Klapparstígur 31 - (fsp) Uppsetningu á grindverki og hliði - USK24060222

Á embættisafgreiðslufundi skipulagsfulltrúa 15. ágúst 2024 var lögð fram fyrirspurn Mjúk Iceland ehf., dags. 16. júní 2024, um að setja grindverk og hlið á milli húsanna á lóðum nr. 29 og 31 við Klapparstíg.

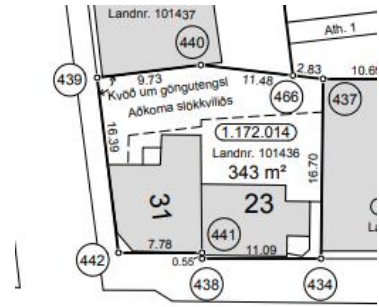
Óskað er eftir afstöðu skipulagsfulltrúa á að fá að setja upp girðingu og hlið til þess að girða af port á milli Klapparstígs 31 og Klapparstígs 29. Í þeim tilgangi að tryggja öryggi fólks, koma í veg fyrir skemmdarverk og sóðaskap auk þess að gera falleg útilistaverk og blóm.

Í deiliskipulagi er kvöð um aðkomu slökkviliðs á milli húsanna að Klapparstíg 31 og Klapparstíg 29. Vegna þess er ekki mælt með því að heimila uppsetningu hliðs við lóðarmörk Klapparstígs 31 í þeim tilgangi að girða portið af.

- *Sjást þarf í gegnum lokunina og læsingabúnað þarf að vera hægt að klippa eða skera með búnaði slökkviliðs.*

Mikilvægt er að hliðið opnist ekki út yfir gangstétt, eingöngu er hægt að heimila rennihlið. Einnig þarf að skoða hönnun hliðsins þar sem að á teikningum er hliðið oddhvasst en það kann að ógna öryggi vegfarenda.

- ekki er gerð skipulagsleg athugasemd við að koma fyrir hliði sem lokað verður á kvöldin og næturnar. Endurskoða þarf hönnun hliðsins þegar sótt er um byggingarleyfi.
